改善箇所説明図

基準不適合発生箇所

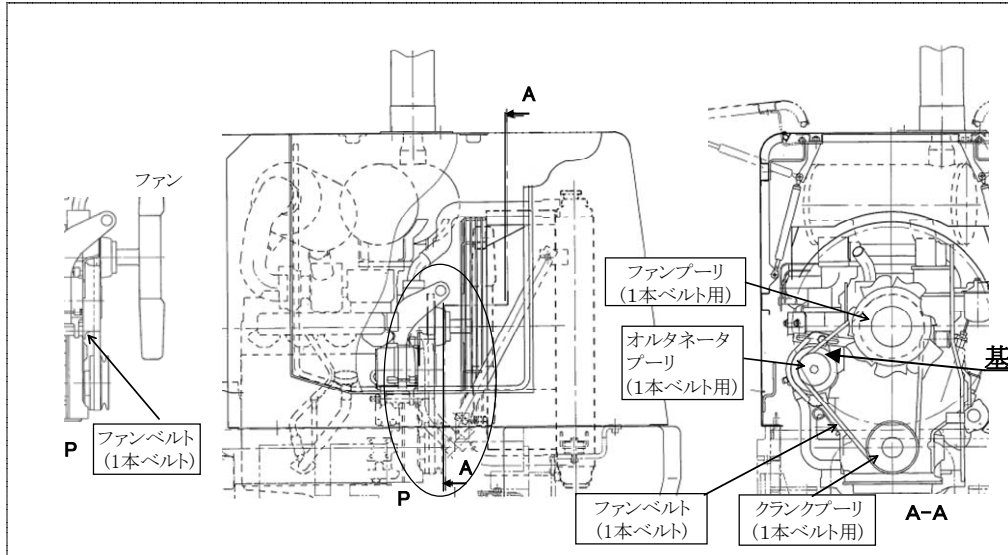
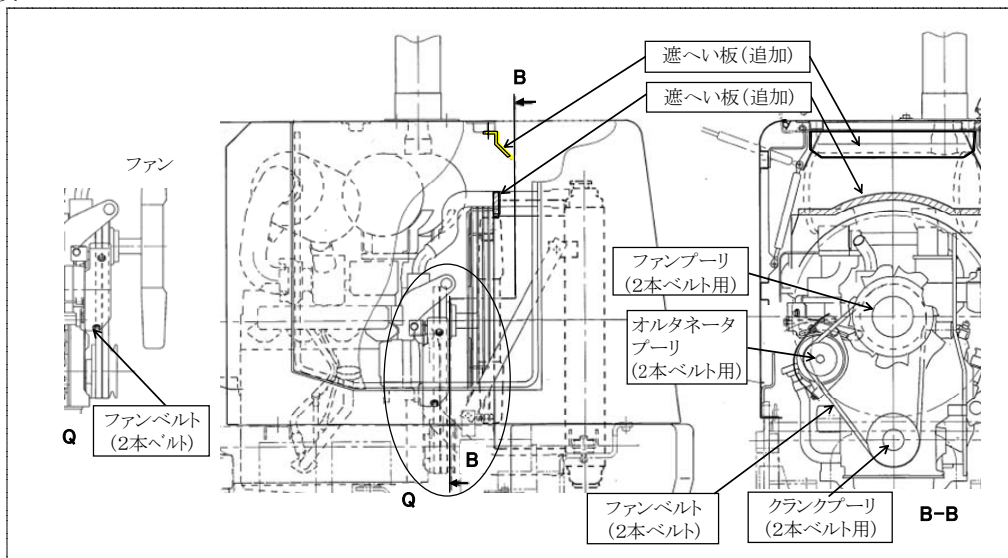
原動機の回転を発電機(オルタネータ)に伝達するプーリの構造が不適切なため、ファンベルトやプーリに多量の水がかかると、ベルトとプーリの間で滑りが発生するものがある。そのため、発電機が駆動されず充電不良となり、最悪の場合、原動機が停止し、再始動できなくなるおそれがある。

改善措置の内容：全車両、ファンベルトとプーリを対策品に交換し、ラジエータ冷却通気口下部と、ラジエータ上部に雨だれ防止用の遮へい板を追加する。

識別：ファンベルトの本数で識別する。

改善前：1本 改善後：2本
